냉난방배관 계통도 S : 1/NONE

△	/ /				
Rev. No.	Date	Rev. Description	Drawn	Check	App.
Project					
마취과 및 회복실 냉난방기 교체					
Drawing Title					
냉, 난방 계통도					
Designed by		Submitted by	Approved by		Date
Scale		1 / NONE(A3)		Sheet No.	Drawing No.
도면번호					
경상국립대학교 병원 GYEONGSANG NATIONAL UNIVERSITY HOSPITAL

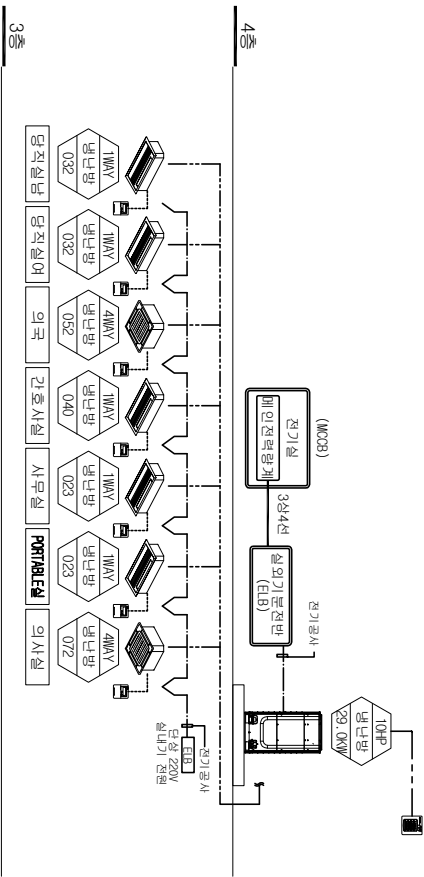
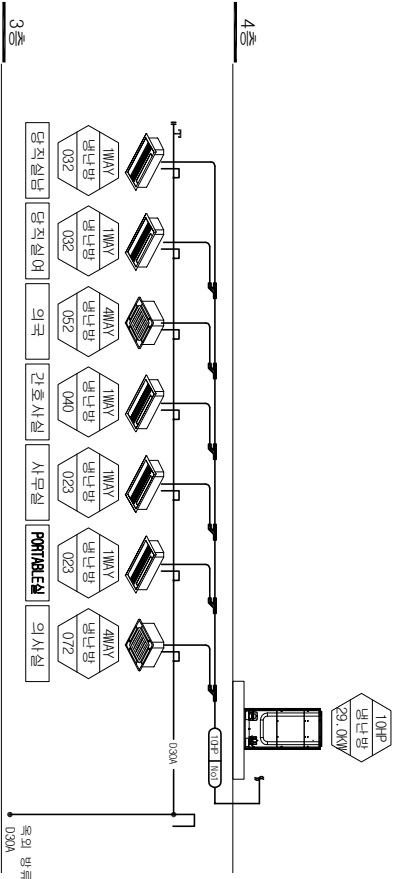
- 차단기 용량 설계시 장비일람표 기준 반영바랍니다.
- 1차측 전기용량 설계시에는 제품의 -15° C 소비전력을 반영바랍니다
